Auditbericht: BÜ-Beseitigung Löwentor

Projektbezeichnung: BÜ-Beseitigung Löwentor

Entwurfsphase/Auditphase: Vorplanung

Auditierte Unterlagen: Lageplan L1, M 1:500, Vorabzug vom 14.05.2010
unter Heranziehung der
Verkehrsuntersuchung Bahnübergang „Am Löwentor“ vom 08.10.2007,
Bahnübergangstechnischen Betrachtung BÜ Hafenbahn vom 08.09.2008,
HBS-Leistungsfähigkeitsbetrachtung KVP Löwentor vom 31.08.2009
Unfallunterlagen zum Kreuzungspunkt Am Löwentor/Dederichsweg/Wasserbergstraße

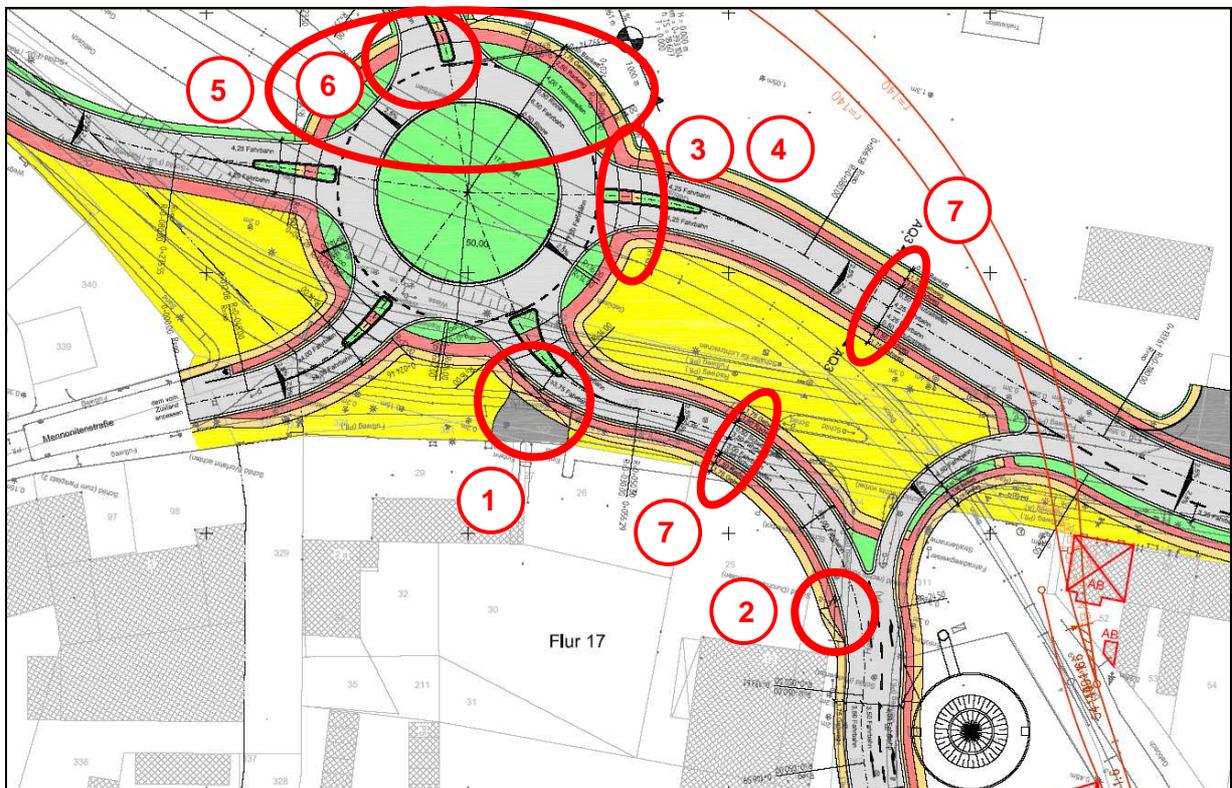
- (0) Die im Lageplan (L1, M 1:500 vom 14.05.2010) in der Legende vorgenommenen Funktionszuweisungen insbesondere hinsichtlich Fußgänger- und Fahrradverkehr sind zu überprüfen, da sie fehlerhaft erscheinen. Dennoch muss für die Auditierung von diesen Darstellungen ausgegangen werden.

- (1) Die Einfahrten zu Aldi und Kfz-Betrieb befinden sich unmittelbar im Ausfahrbereich des Kreisverkehrs und können zu Auffahrunfällen und Gefährdungen von Radfahrern und Fußgängern führen. Es ist zu prüfen, ob die Einfahrt zu Aldi auf die Hafensstraße konzentriert und die Einfahrt zum Kfz-Betrieb im Bereich der Mennonitenstraße angelegt werden kann.

- (2) Der Radfahrer wird genau im Bereich der Ausfahrt Aldi vom Seitenraum auf die Fahrbahn geführt. Erfahrungsgemäß blockieren ausfahrende Fahrzeuge den Radweg, um eine Zeitlücke abzuwarten bzw. überfahren ihn zügig, um sich einzuordnen. Es ist zu prüfen, ob das Radwegende vor der Ausfahrt Aldi mit einer sicheren Einleitung in die Fahrbahn angelegt werden kann.

- (3) In drei Zufahrten zum Kreisverkehr fehlen die Warteflächen für Fußgänger und ausreichende Warteflächen für Radfahrer, wenn diese wartepflichtig geführt werden sollen. Zudem ist die Breite der Fußgängerfurten zu prüfen, um Begegnungsverkehr zu ermöglichen und ausreichend Wartefläche auf den Mittelinsel anzubieten.

- (4) Da es sich um einen Kreisverkehr innerhalb bebauter Gebiete handelt, soll geprüft werden, ob in den Knotenpunktarmen die Überquerungsstellen als Fußgängerüberwege (Zeichen 293 StVO) mit parallelen Radfahrerfurten ausgebildet werden, um eine eindeutige und allgemein verständliche Regelung des Vorrangs zu erzielen.

- (5) Die Führung des Radverkehrs auf umlaufenden Zweirichtungsgeh-/radwegen ist zu prüfen. Die Überquerung von Zweirichtungsradwegen über Fahrbahnen ist immer besonders zu sichern, daher sollte im vorliegenden Fall geprüft werden, ob diese

Führung auf die Zufahrten Mennonitenstraße, Hafenstraße und B 8 Ost beschränkt werden kann.

- (6) Die Fahrstreifenbreiten aller Kreisverkehrszufahrten sind zu prüfen, um die Gefahr des Nebeneinanderstellens zweier Pkw zu vermeiden. Die Fahrstreifenbreiten der Ausfahrten sind zu prüfen, um zu zügiges Ausfahren und Gefährdung von Fußgängern und Radfahrern zu vermeiden.
- (7) Die Breite der nebeneinander geplanten Geh- und Radwege mit 1,75 m und 1,50 m zzgl. 0,50 m Sicherheitstrennstreifen ist zu prüfen, da sie die Regelmaße unterschreiten. Alternativ soll die gemeinsame Führung geprüft werden.

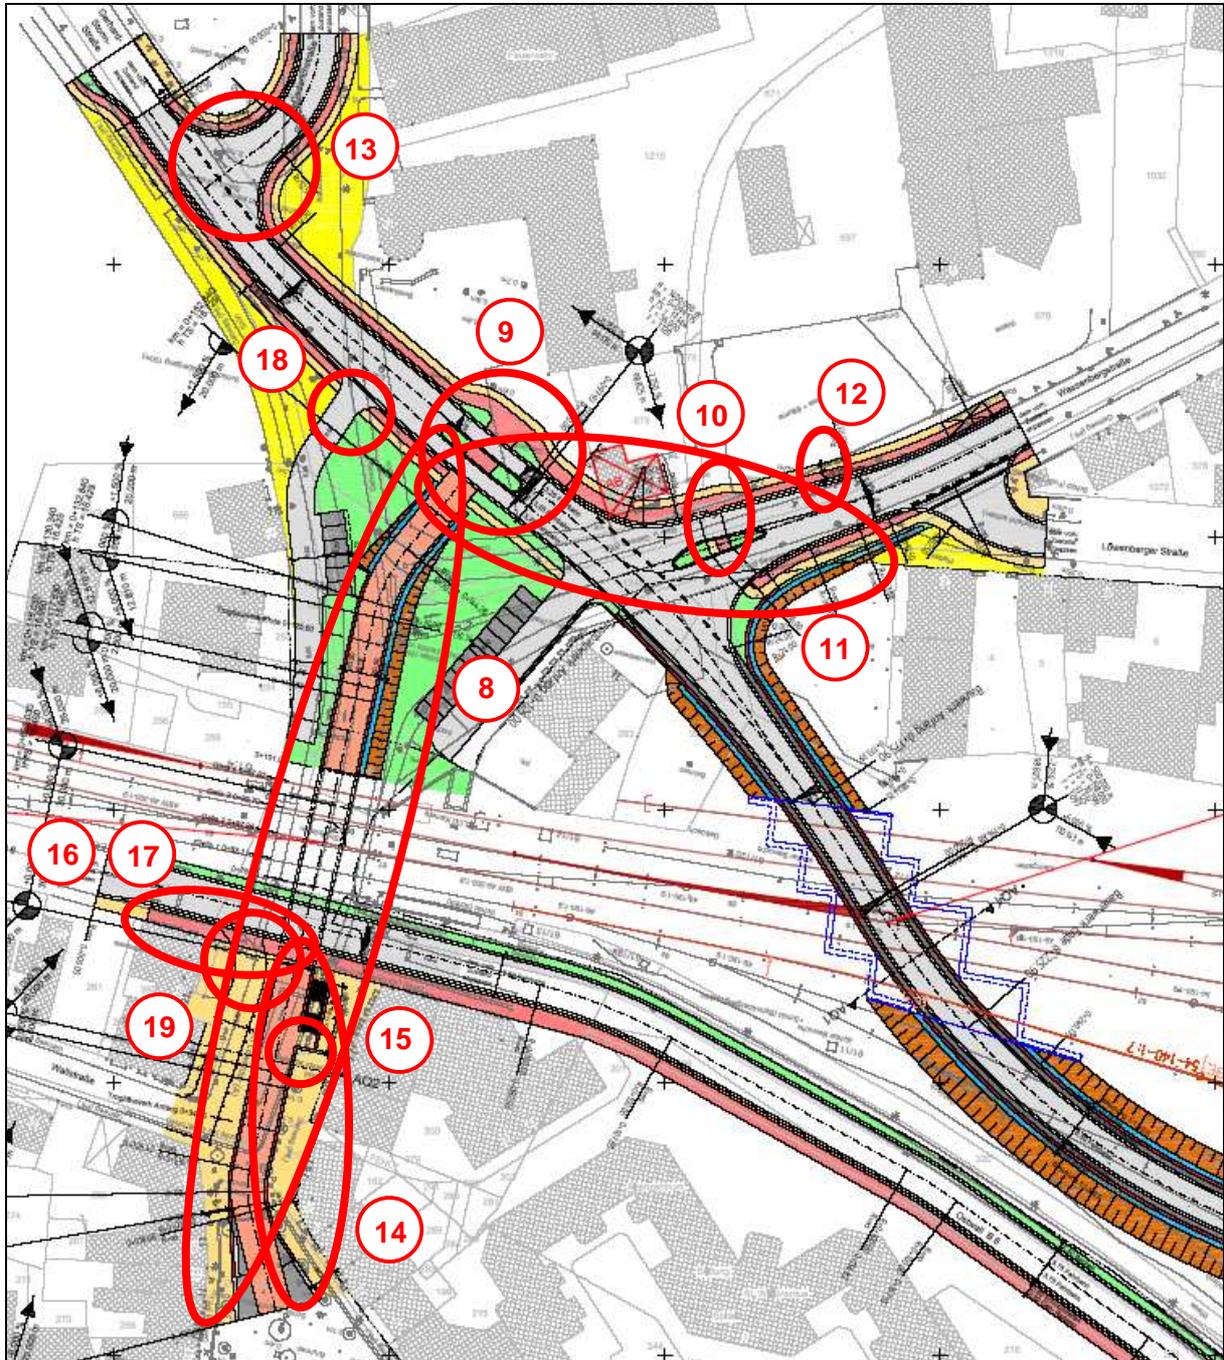
- (8) Die neu geplante Unterführung ist für Fußgänger und Radfahrer konzipiert und sollte als solche ausgewiesen werden (im Lageplan ist die Flächen nur für Radfahrer dargestellt).
- (9) Für Fußgänger aus Richtung Norden kommend in Richtung Großer Löwe ist im Bereich zwischen der Dederichstraße und der Wassenbergstraße über die neu angelegte Überquerunginsel keine Fußgängerführung und Wartefläche ausgewiesen,

um auf den neu geplanten gemeinsamen Geh-/Radweg durch die Unterführung zu gelangen. In diesem Zusammenhang ist auch die gesamte Fußgängerführung von der Gerhard-Storm-Straße in die Wassenbergstraße zu prüfen.

- (10) In der Zufahrt Wassenbergstraße ist zu prüfen, ob am nördlichen Straßenrand Warteflächen für Fußgänger und Radfahrer angelegt werden können. Die Breite der Fußgängerfurt ist zu prüfen.

- (11) Es ist zu prüfen, ob die umwegige Führung der Radfahrer von der Unterführung in die Wassenbergstraße vermieden werden kann, da die vorgesehene Lösung linksfahrender Radfahrer auf dem nördlichen Radweg der Wassenbergstraße erwarten lässt.

- (12) In diesem Zusammenhang sind auch die Abmessungen der nebeneinander geplanten Gehwege und Radwege zu prüfen.
- (13) In der Zufahrt Dederichstraße ist die Anlage einer Radfahrerfurt zu prüfen.

- (14) Die Strecke für einen Radfahrer aus Norden kommend in Richtung Osten ist umwegig und lückenhaft. Nachdem der Radfahrer die neu angelegte Unterführung passiert hat, muss er am Ende der Mauer absteigen und das Fahrrad bis zum gemeinsamen Geh-/Radweg Richtung Osten schieben, da dort nur (laut Legende) ein Gehweg vorgesehen ist.

- (15) Es ist zu prüfen, wie der Ausgang der neu geplanten Treppenanlage in die Unterführung auszubilden ist, um die notwendigen Sichtbeziehungen Fußgänger/Radfahrer zu gewährleisten.

- (16) Die Weiterführung des gemeinsamen Geh-/Radwegs am Ostwall in den Gehweg des Großen Walls ist zu prüfen, da die dargestellte Lösung zur Nutzung des ohnehin zu schmalen Gehwegs durch Radfahrer in beide Richtungen führt.

- (17) Der Übergang Gehweg/Radweg bzw. Fahrbahn/Radweg im Großen Wall westlich der neuen Unterführung und die Weiterführung nach Westen ist zu sicher zu gestalten.

- (18) Es ist zu prüfen, wie der Radweg über die Zufahrt zur Sackgasse z. B. in Form einer Geh-/Radwegüberfahrt geführt werden kann.

- (19) Es ist zu prüfen, welche Fahrbeziehungen an der Einmündung der durch Poller begrenzten Zufahrt Am Löwentor abgewickelt werden sollen und wie diese verkehrssicher gewährleistet werden können.
